35. Föreskrifter angående underhållstjänsten. Tillägg

Översyns- och tillsynsperioder samt fördelning av översyns-, tillsyns- och reparationsarbeten.

35. Föreskrifter angående underhållstjänsten. Tillägg.

Översyns- och tillsynsperioder samt fördelning av översyns-, tillsyns- och reparationsarbeten.

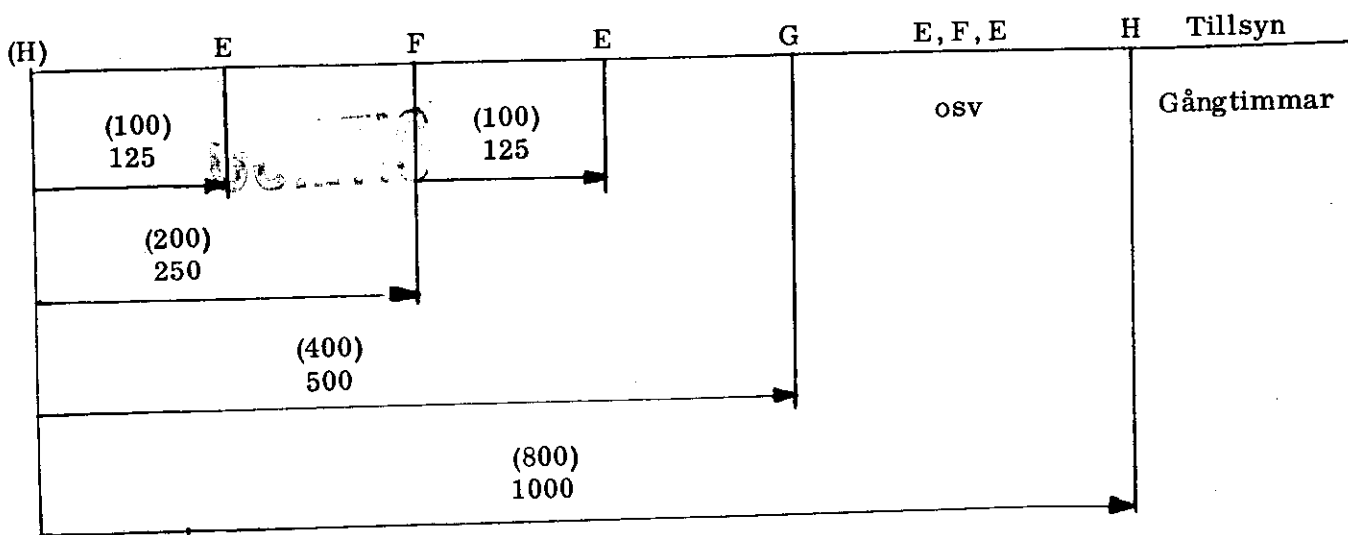
FF har fastställt nya gångtider för service och tillsyn (inom parentes anges föregående tid).

B-service utsträcks att gälla 7 (3) dygn.

C-service 31 ± 5 ($25 \pm 2,5$) gångtimmar.

D-service 62 ± 5 (50 ± 5) gångtimmar.

C- och D-service utgår.

Tillsyn: Tillsynerna skall utföras vid gångtider enligt nedanstående diagram.

För varje tillsynsutfall medges en tolerans av 10 gångtimmar på det nominella värdet. Tillåtna toleranser får inte ackumuleras.
